安全性向上評価届出の制度のあり方や 運用の見直しに係る事業者意見

2024年3月8日

原子力エネルギー協議会

【参考】安全性が向上する設備改造の例 (高浜発電所 3, 4号機の送水車導入)

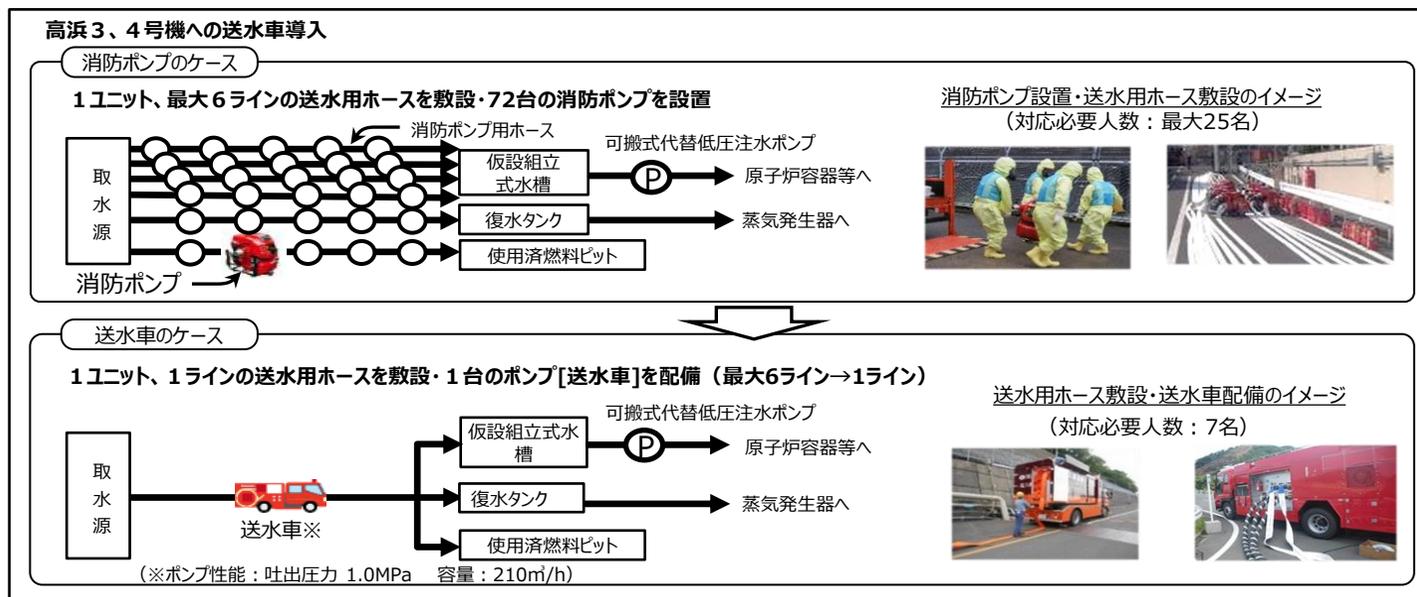
高浜 3, 4号機において、重大事故等の対応時に原子炉容器等への海水注水に必要な準備作業の安全性および効率性の向上を図るため、消防ポンプによる注水から、大飯 3, 4号機等で導入している送水車による注水に変更。

本件は、重大事故等の対応時の注水能力等が向上し、安全性及び効率性が向上するものであるが、原子炉設置許可申請書本文の記載の変更にあたるため、法律に基づき、原子炉設置変更許可申請手続きを実施 (合計審査期間約3年：2018年2月設置許可申請 (2019年9月許可)、2019年10月工事計画認可申請 (2020年2月認可)、2019年7月保安規定申請 (2021年2月認可))

- NRAが災害の防止上支障のない変更であると認めたものは、事前の設置変更届出対象とするよう、実用炉規則を改正。（例：可搬設備の更新）
- 変更内容、事故時対応の性能評価結果等をNRAに事前説明し、事前届出案件として許可いただく。

②規制基準適合状況の説明資料の見直し (2/2)

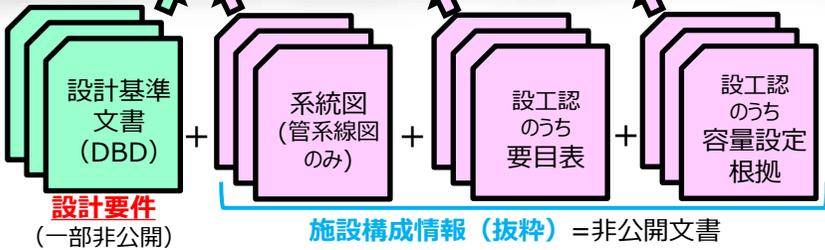
1章(3)構築物、
系統及び機器
の主たるインプ
ット資料
約4,100頁=

1章(3)の参考資料は届出書作成のための抜粋にすぎず、保安活動や構成管理自体にも用いておらず、非公開文書が大部のため規制機関以外への説明責任を果たすともいえる状況になっていない。

従来通り公開している範囲は引き続き公開するが、規制機関も保有している申請書類と重複している参考図書は、メーカーノウハウなど非公開情報を含み現時点でも非公開としているほか、この部分を含め、事業者はオリジナルの図書で構成管理を行いAs-Is管理をしているため、二重管理を防ぐ観点から届出対象外とできるよう、さらなる見直しを求めたい

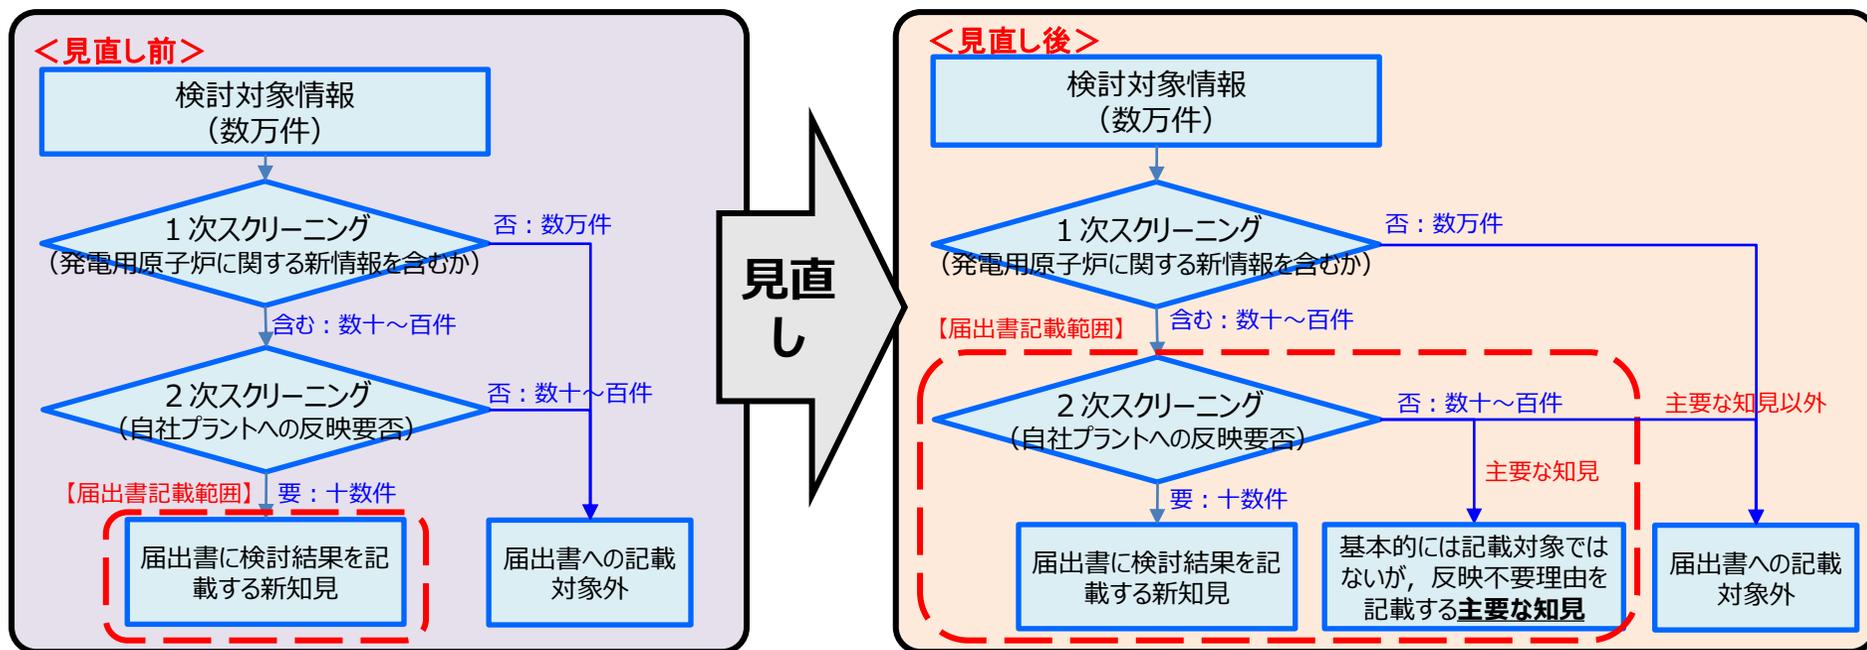
- 届出頻度に関して以下のような課題があると認識しており、これらの中長期的に改善していきたい【課題】
 - 通常の運転サイクル毎の頻度では、**分析・評価に有意な差分がないことが多く**、限られたリソースを投入したにもかかわらず単なる保安活動の記録に留まることがある
 - 計画外停止や需要逼迫時の一時的な対応など**イレギュラーな短期運転の可能性もあり、より短期間での複数回届出が義務付けられてしまう状況**
 - “定検終了後”といったイベントベースの期限設定だと、工程のずれやイレギュラー発生時に期限が変動することとなり、**計画的な対応が困難となる**

届出頻度に関し、**現状の運転サイクル毎から複数年毎での届出の実施とする**※

※ただし、分析・評価に影響を与えるような設備や運用の変更が発生した場合は、設定した年数未満であっても届出を行う。
